INFORMATION TECHNIQUE

TI2619

HG SielCup

Nouveautés SielCup

Plaque segmentée

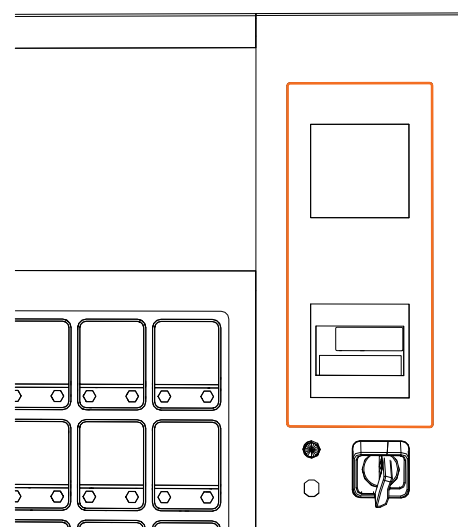
Un élément en plastique noir est inséré derrière le cache segmenté pour maintenir l'espace entre les deux caches à l'abri de la lumière.

Nouveau faisceau de câblage pour platine limiteur de courant

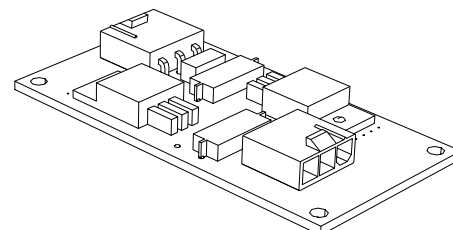
La platine limiteur de courant introduite en 2018 minimise la puissance électrique du moteur du séparateur de gobelets.

Le distributeur est ainsi protégé si jamais une pile de gobelets colle ou se coince. La limitation de courant signifie aussi qu'aucune roue dentée ne peut non plus sauter.

Si l'un des compartiments de gobelets est bloqué, l'utilisateur en sera informé dès qu'il aura ouvert la porte de la machine. Les distributeurs livrés actuellement disposent de ce nouveau faisceau de câbles.

Pour les appareils déjà sur le marché, nous avons préparé un kit de modification contenant la platine. Ce kit de modification (n° de référence 413 50 558 00) contient aussi des instructions de montage.

Veuillez noter qu'il faudra aussi installer le logiciel actuel MSIlv313. pat sur le distributeur.

Nouveau chauffe-eau

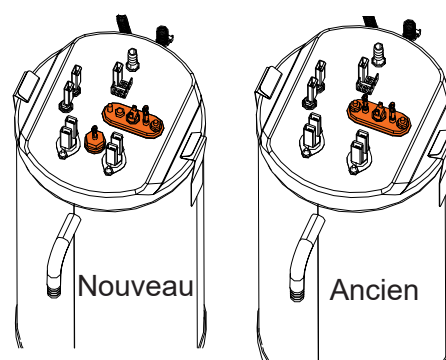
Nous souhaitons vous informer que le chauffe-eau a été optimisé. Le capteur du niveau de remplissage est séparé du capteur thermique à partir du distributeur avec le n° de série 90406914. Si vous avez besoin d'une pièce détachée, veuillez prendre la version actuelle du catalogue de pièces détachées disponible sur notre site de téléchargement.

Poignée de guidage des gobelets

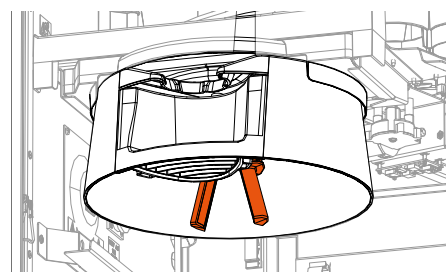
La couleur de la poignée de guidage des gobelets (413 00 074 00) est passée du bleu à l'orange (RAL 2004). Ce changement de couleur rend plus facile la recherche du mécanisme de verrouillage de la machine.
